EXPDTE 2024/403700/003-011/00001 - CONTESTACION REQUERIMIENTO - LICENCIA DE OBRA ESTACION

Referente al informe de referencia 24-4037T0094 y 24-4037T0094-2A. Mediante el presente trámite damos contestación al requerimiento realizado en el expediente 2024/403700/003-011/00001.
--

PROYECTO:
ANEXO 01 - ADECUACIÓN Y EQUIPAMIENTO DE ÁREA DE ACTUACIÓN DE ESTACIÓN DE RECARGA ULTRA RÁPIDA DE V.E.
CALLE PLATA S/N. CHIRIVEL. 04825. ALMERÍA.

PLANO:
URBANIZACIÓN Y EQUIPAMIENTO.
INSTALACIÓN PLUVIALES, PLANTA BAJA
UTM ETRS89 (H30): X = 563549; Y = 4161278

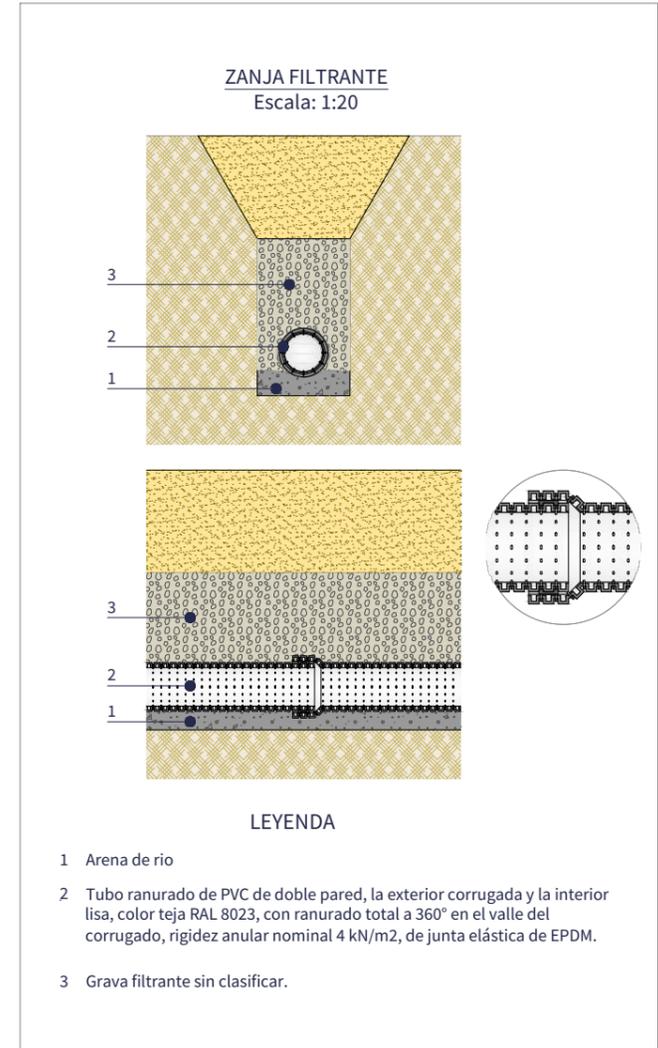
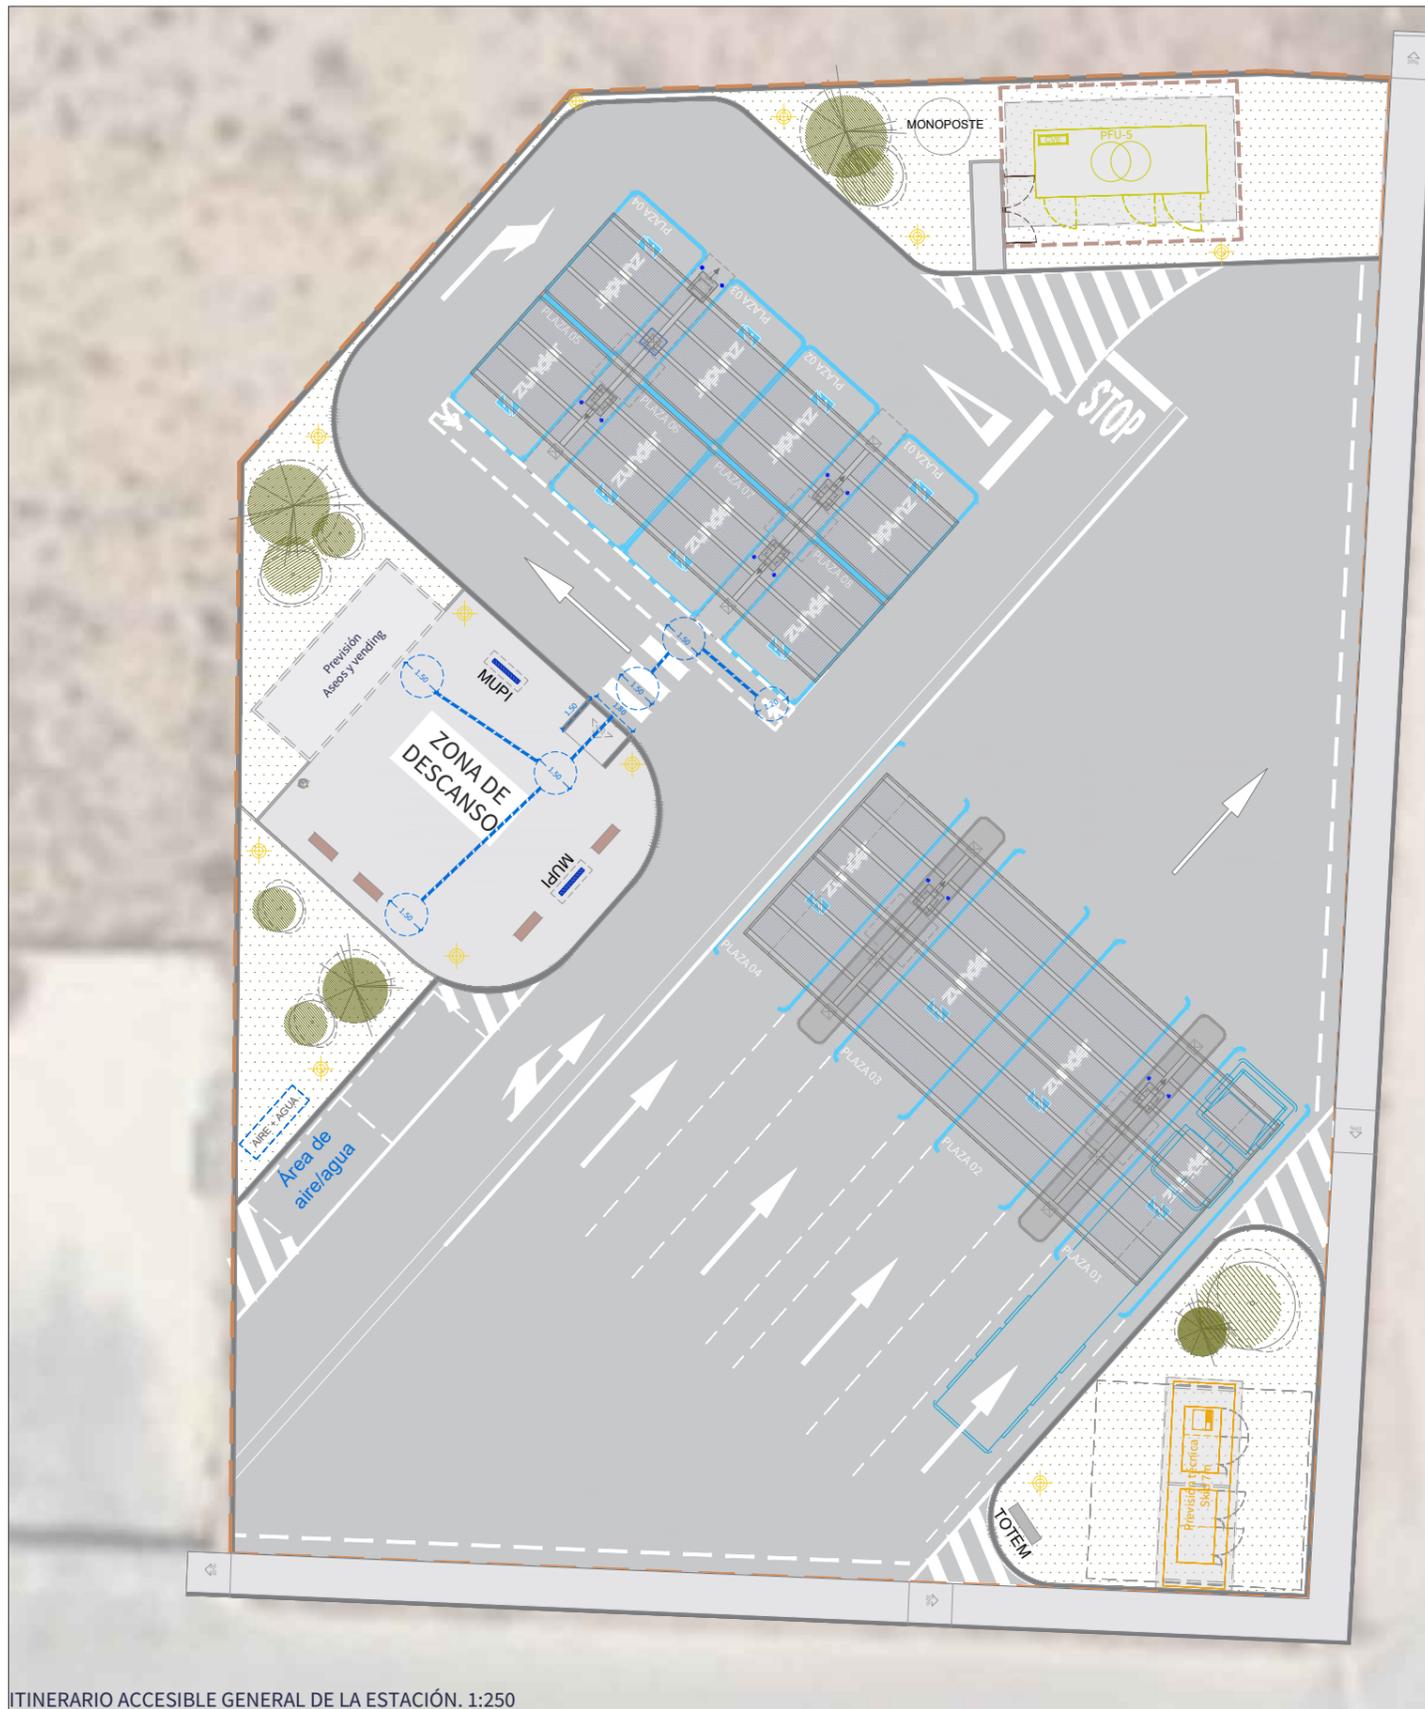
a): En el proyecto presentado se plantea la ejecución de una red de recogida de pluviales que será dirigida a red de saneamiento. Se aclara que la red de pluviales se conectará según ese proyecto «...a colectores enterrados que discurren dentro del límite de propiedad y que a su vez ya está conectada a la red municipal de saneamiento». En el oportuno plano de esa red se dirigen las aguas hasta una «arqueta derivación pluviales». En el PDSU, en las «Condiciones generales de edificación y urbanización» de la Ordenanza de suelo urbano, se indica que **«el sistema de evacuación de aguas residuales y pluviales será separativo y mientras no exista una red específica de aguas pluviales, estas deberán conducirse desde el interior de cada inmueble, por debajo de la acera, hasta la cuneta»**. En relación con esta cuestión, debe justificarse que existe una red específica de recogida de pluviales en aquella zona a la que se conectarán las aguas recogidas en la estación de recarga. En caso contrario las aguas pluviales deberán dirigirse bien por superficie o bien recogida en canalizaciones enterradas hasta línea de fachada de parcela para evacuar en la calle.

Se plantea un nuevo sistema de evacuación de aguas pluviales mediante zanjas filtrantes dentro de la propia parcela, ya que dentro de la estación se busca la mayor comodidad del usuario y por ello se evita que la evacuación de pluviales sea por superficie, dirigiendo el agua a imbornales para su evacuación inmediata mediante la canalización subterránea, por lo que cara a la ejecución del proyecto es irrealizable que si la canalización va por subterráneo ésta pueda desembocar a la calle.

Es por ello, que se justifica este apartado, si bien no existe una separación de aguas residuales y pluviales, el proyecto de recarga de vehículos eléctricos establece una separación de aguas, siendo la de pluviales dirigida al terreno natural donde será filtrada de manera subterránea.

Por todo lo expuesto se adjunta documentación gráfica en el siguiente apartado.

ITINERARIO ACCESIBLE GENERAL DE LA ESTACIÓN. 1:250

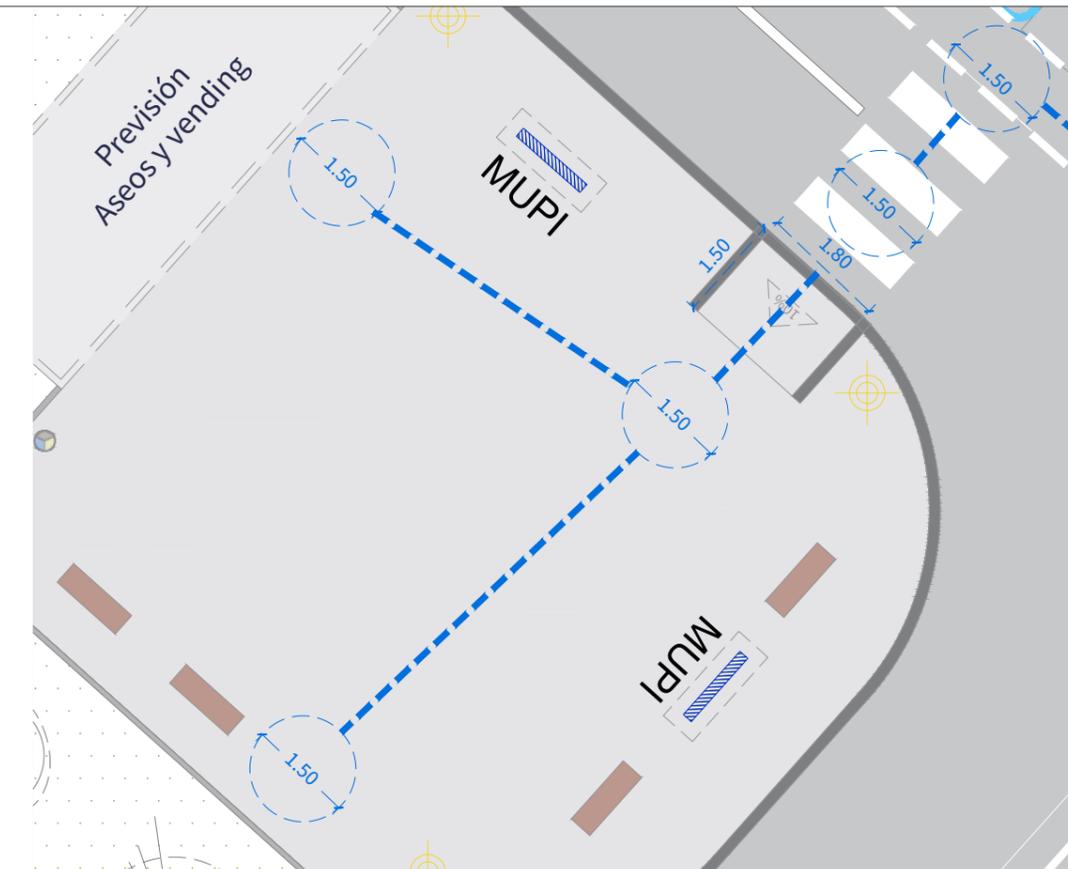
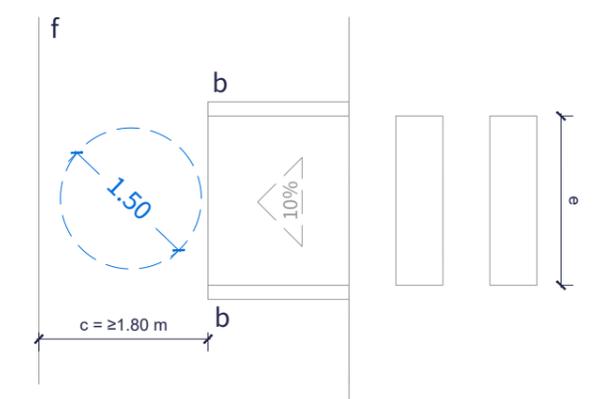
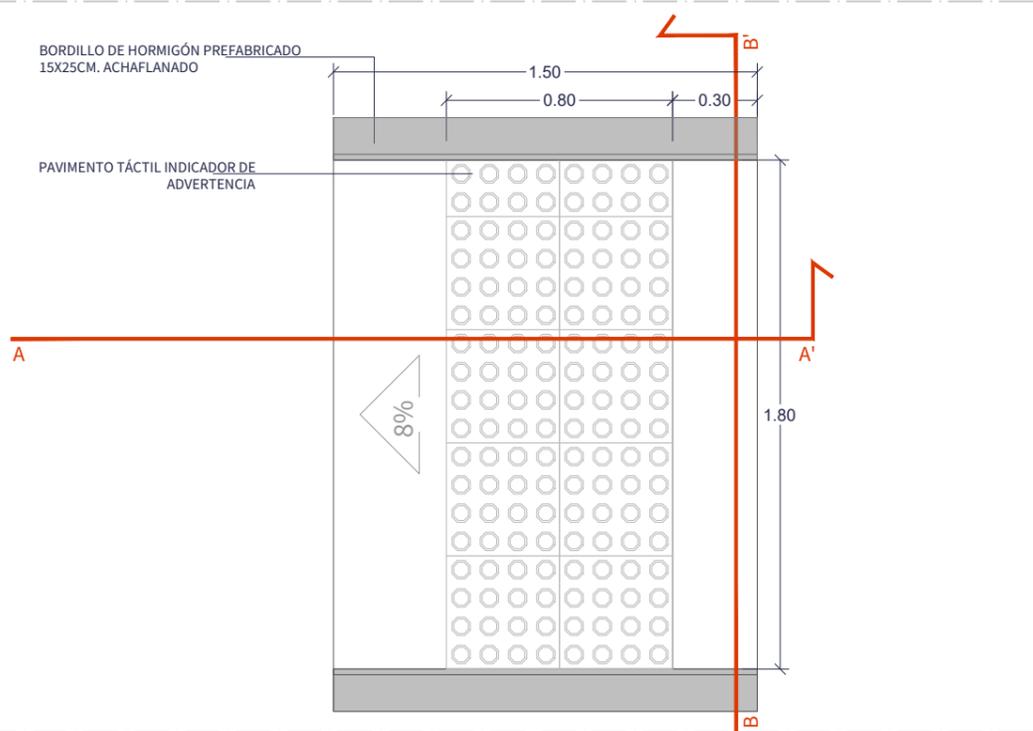
- Se debe justificar el cumplimiento del Decreto 293/2009, de 7 de julio, y de la Orden TMA/851/2021, de 23 de julio, especialmente en los cruces entre los itinerarios peatonales accesibles y los itinerarios vehiculares, así como en el itinerario accesible entre los puntos de recarga eléctrica y el aseo accesible, sin omitir el mobiliario urbano (bancos, etc.)

Dentro del anexo 01 “Adecuación y equipamiento de actuación del proyecto de estación de recarga ultrarrápida de V.E.”. En el apartado 1.7.1.3. **Accesibilidad en el área de actuación**, que se expone a continuación, se justifica el cumplimiento de la Orden TMA/851/2021, de 23 de julio por lo que por también da cumplimiento al Decreto 293/2009, de 7 de julio.

Por todo lo expuesto se adjunta documentación gráfica en el siguiente apartado.

PLANTA DE DETALLE_RAMPA ACCESIBLE

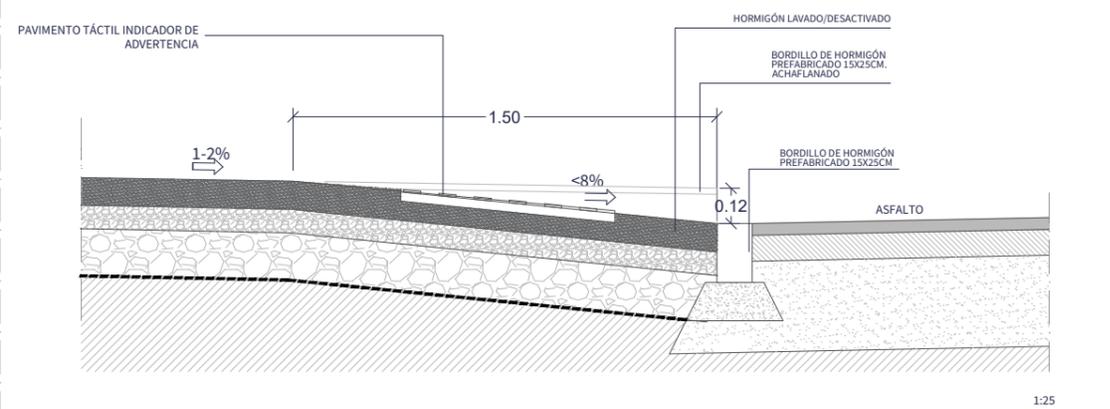
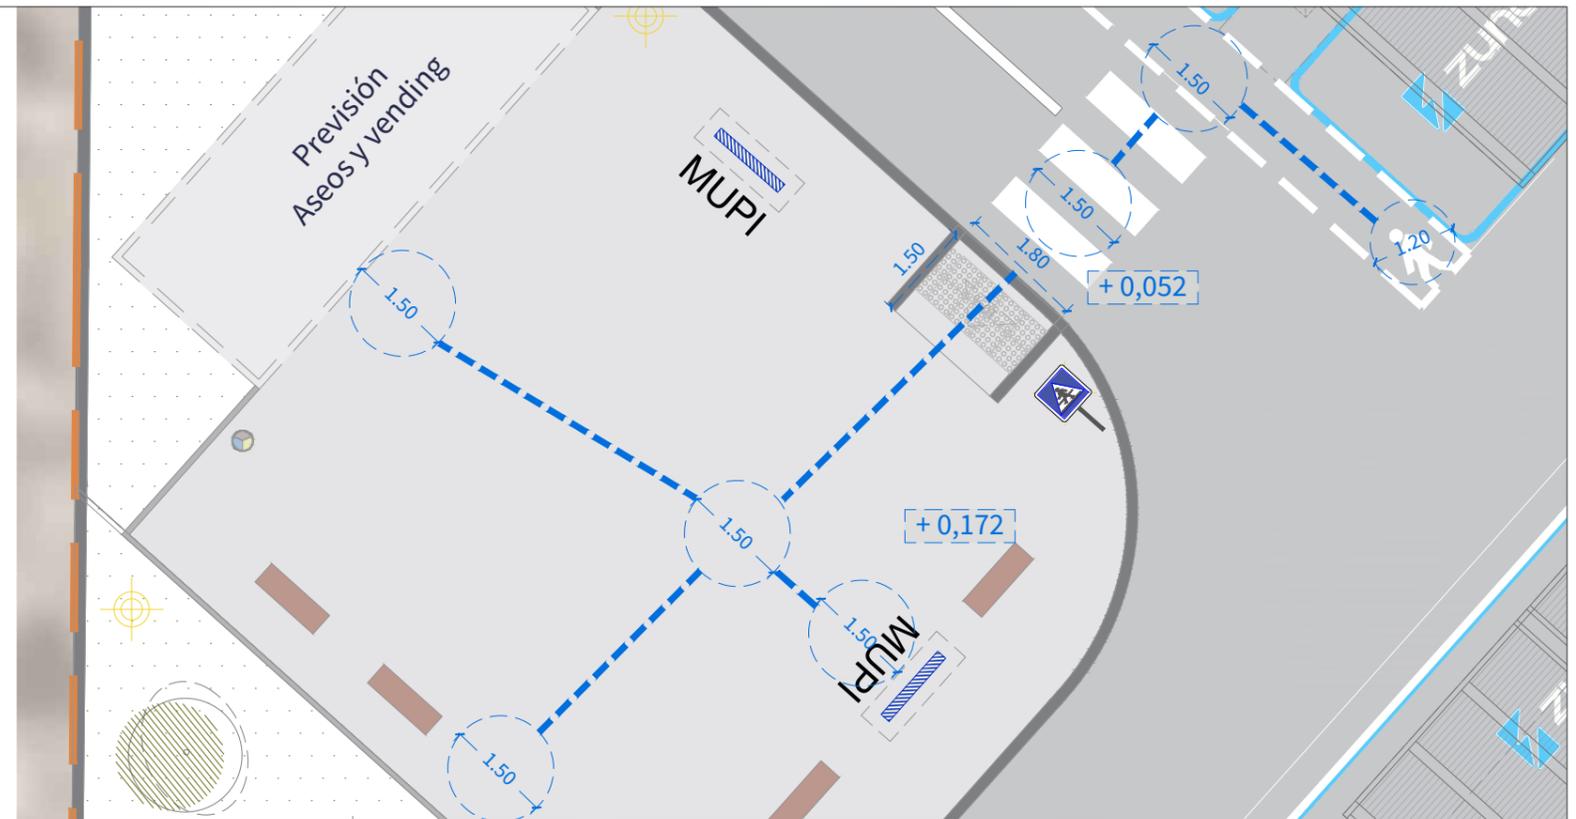
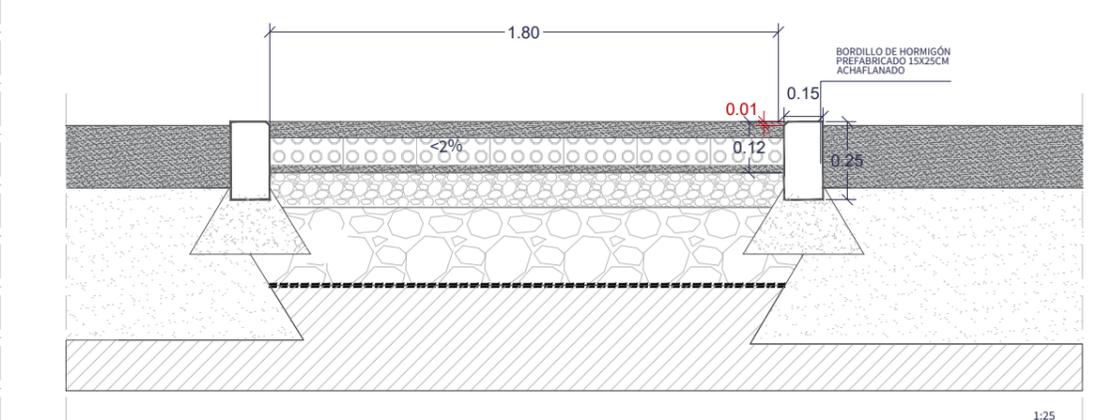
“Se aportará plano que amplíe la información gráfica que justifique el cumplimiento de los requisitos del Decreto 293/2009, de 7 de julio, y de la Orden TMA/851/2021, de 23 de julio, prestando especial atención a la rampa del 10% de pendiente (plano de sección longitudinal y transversal) para salvar el desnivel entre la acera y el pavimento rodado, acreditando la inexistencia de aristas vivas, la tipología de pavimento táctil indicador en cada zona, las pendientes de los diferentes planos según el Art. 17 del Decreto 293/2009 (véase el documento técnico sobre dicho Decreto), etc.”

Se aporta documentación ampliando la información gráfica, justificando el cumplimiento de los requisitos del Decreto 293/2009, de 7 de julio, y de la Orden TMA/851/2021, de 23 de julio, siendo dichas normativas de obligado cumplimiento y de recomendación respectivamente para la aplicación del proyecto de la estación de recarga ultra rápida de vehículos eléctricos, puesto que se trata de un espacio privado de uso público.

Por lo que se justifica el cumplimiento de los art. 17 y 16.1 del Decreto 293/2009.
